Alla Provincia di Piacenza
Servizio Ambiente ed Energia
C.so Garibaldi,50
29121 Piacenza
provpc@cert.provincia.pc.it

Oggetto : Richiesta di VIA e modifica di AIA presentata dalla società Buzzi Unicem Spa. Sito di Vernasca (PC) per utilizzo di Carbonext qualificato come combustibile solido secondario da rifiuti – procedura di VIA (provvedimento 17 del 11.12.2014 e istanza del proponente del 19.12.2014)

fig. 9 Emissioni di Σ metalli pesanti totali (UE+AITEC) in funzione della tipologia di combustibile alternativo

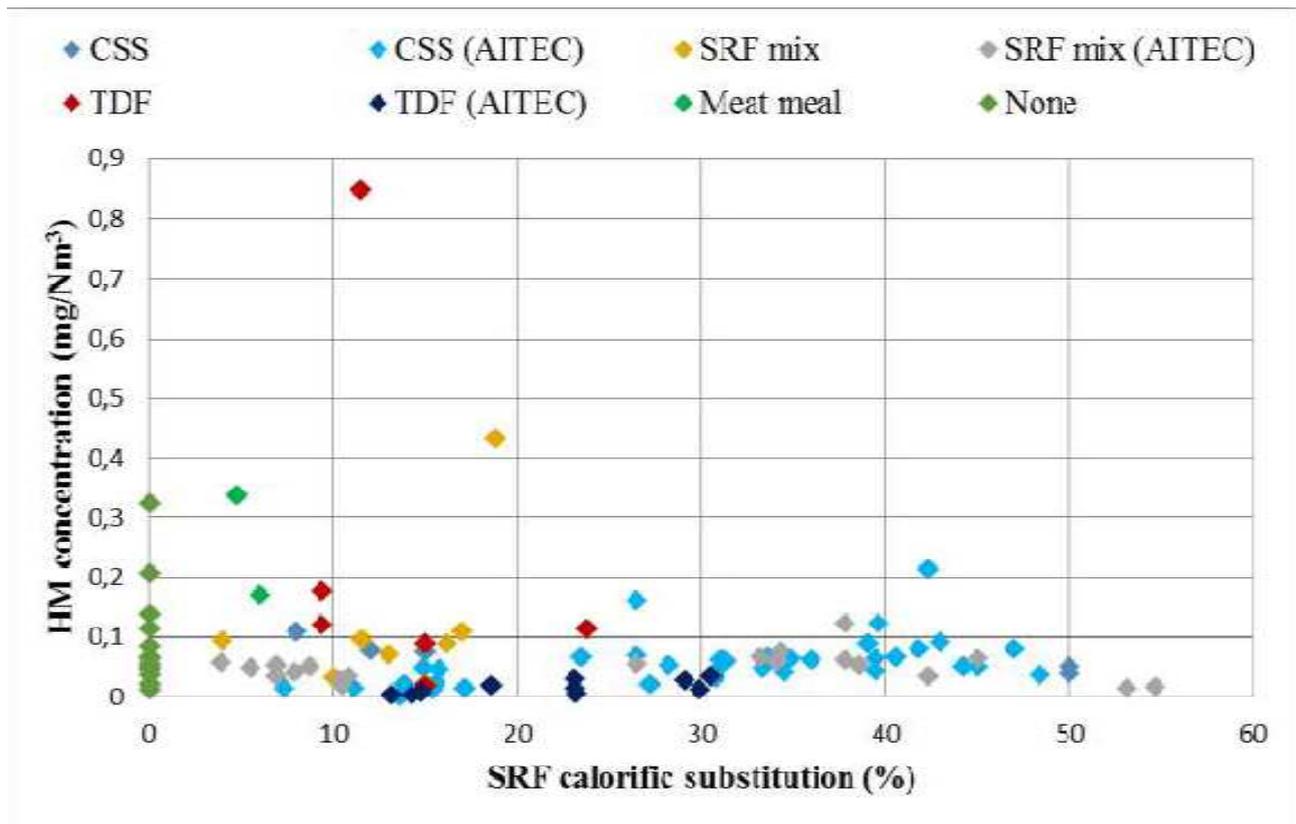
29) Ove questo dato è fornito, ancorchè per limitati periodi ed analisi, ci sembra si possono riscontrare incrementi per il mercurio e i metalli pesanti (Robilante Forno 2 (mentre ciò – per Robilante e Barletta ovviamente – non è evidente per il

Questa annotazione è ben conosciuta dal proponente che però tende a dare una spiegazione ad altri fattori : “*In questo ambito, le indagini analitiche, finalizzate a valutare le emissioni del forno da cemento in presenza di diversi assetti produttivi (mix di materie prime e combustibili) e, soprattutto, i report di importanti Organismi Istituzionali inequivocabilmente riconfermano che le variazioni sono ascrivibili alle fluttuazioni sistematiche del processo, mentre non si registra alcuna evidenza di influenza qualitativa diretta con il CSS utilizzato.*”

Figure 4.10 Results for “human toxicity”, represented by the indicators “cancerogenic risk potential” (above) and “mercury emissions” (below) for the combustion of 1 Mg Trockenstabilat® by four different options

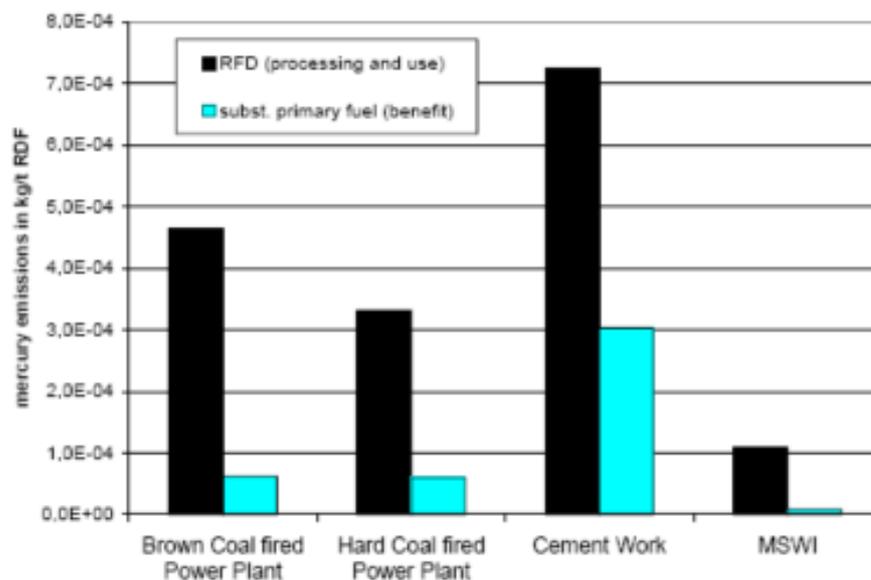
Come anche lo studio commissionato dalla Comunità Europea (REFUSE DERIVED FUEL, CURRENT PRACTICE AND PERSPECTIVES, FINAL REPORT , JULY 2003) esteso a valutazioni LCA. Questo studio, ancorchè datato, estendeva parzialmente le considerazioni alle pratiche di LCA e se riconosceva (con le attuali modalità di contabilizzazione delle emissioni) aspetti positivi per quanto riguarda l’effetto serra (global warming) nel caso degli aspetti di tossicità umana aveva una opinione opposta sintetizzata e visibile nel grafico che segue.

In sostanza i “benefici” attesi nell’utilizzo di RDF in cementifici erano, secondo questo studio, ampiamente “compensati” da quelli negativi, con un bilancio negativo complessivo (espresso in fattore emissivo di mercurio), considerando il ciclo complessivo ovvero comprensivo degli impatti della produzione del RDF.
